Mairie Oloron Sainte-Marie

Mémoire de réponse à l'avis du CNPN

**Remplacement d'une
canalisation d'eaux brutes.
Evaluation des impacts sur la
faune et la flore, proposition
de mesures associées**

Habitats naturels

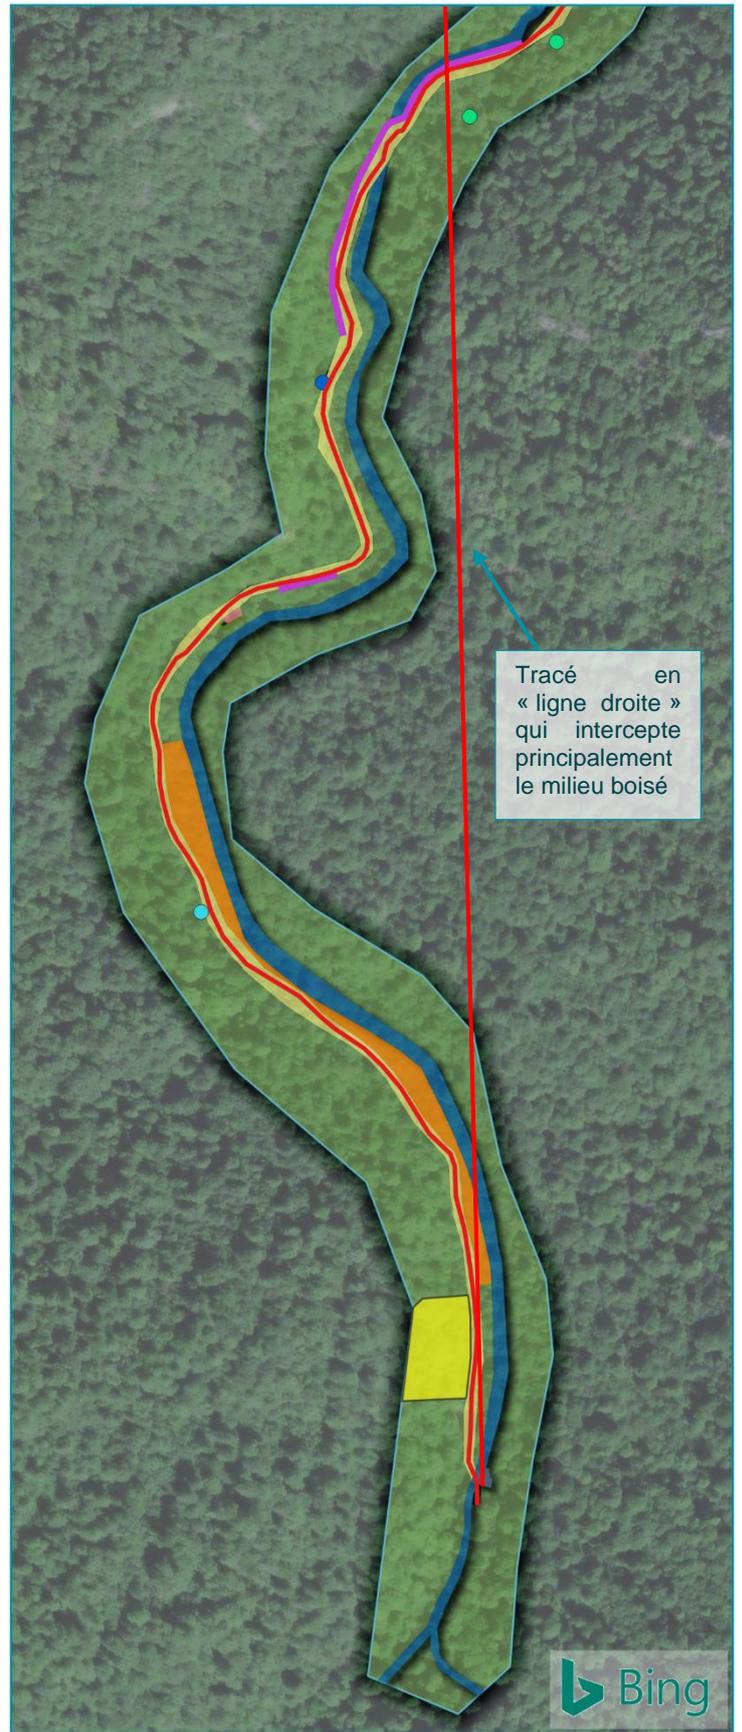
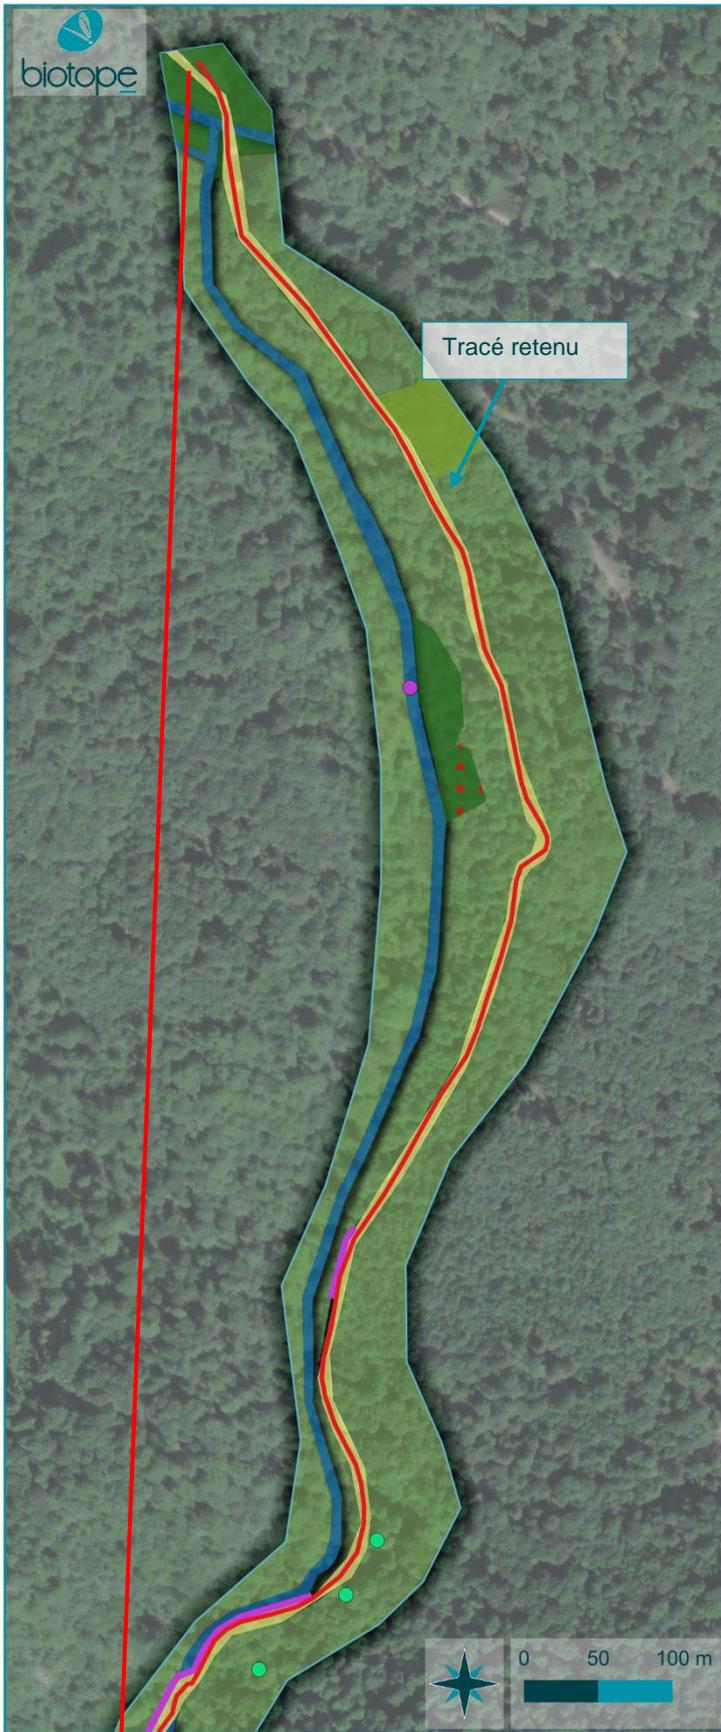
démontrer l'absence d'alternatives satisfaisantes, en envisageant tous les scénarios possibles, dont celui de rechercher d'autres sources potentielles d'eau potable. Il aurait été souhaitable qu'un effort soit fait dans ce sens ;

Ainsi, le choix s'est porté sur le remplacement des conduites en suivant le tracé de la canalisation de 1960. Bien que plus coûteuse, cette option présente l'avantage de longer principalement la route existante. Le projet s'étend donc sur un linéaire total de 2420 mètres, dont la quasi-totalité (98%) emprunte la route forestière. Seules trois traversées de cours d'eau sont nécessaires, représentant une emprise maximale de 12 m². Le défrichage se limite à une zone de 100 m² dans le boisement nord, minimisant également l'impact sur le milieu forestier.

Schéma de stockage des matériaux excédentaires

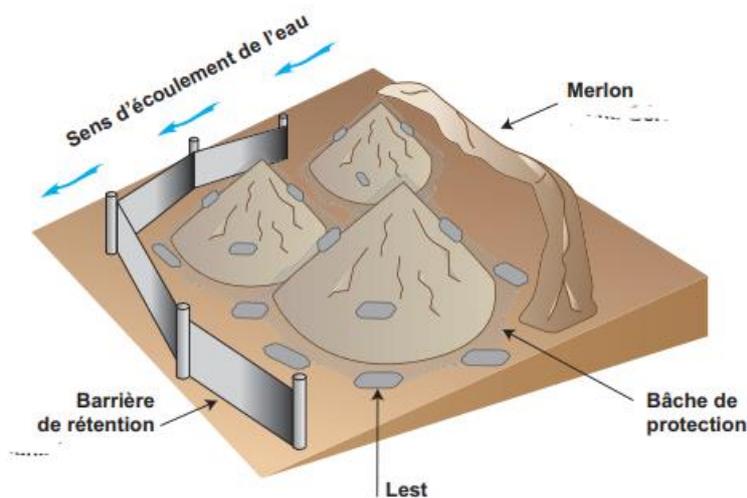
chimiques des eaux voire même sa réduction. Il convient impérativement d'en préciser les modalités techniques, tant en termes de protection des sols décapés, de gestion des zones de stockage des matériaux excédentaires, de gestion des ruissellements superficiels en amont et sur le chantier et de traitement des eaux polluées aux MES et autres sources de pollutions éventuelles (hydrocarbures, laitance béton, etc.). Les recommandations du guide des bonnes pratiques sur les chantiers de

compléter les mesures de réduction afin d'apporter les garanties suffisantes de contrôle des risques d'érosion des sols et de pollution physico-chimique des eaux ;

Cette gestion des eaux de ruissellements se fera de plusieurs manières :

- Protection des sols décapés par réensemencement avec des variétés certifiées Végétal local.
- Stockage des matériaux excédentaires dans des zones planes, loin des zones sensibles. Si non plat, mise en défens à l'aide de merlon en amont et d'une barrière de rétention en aval. Possibilité de bâcher afin de conserver le plus de matière possible.
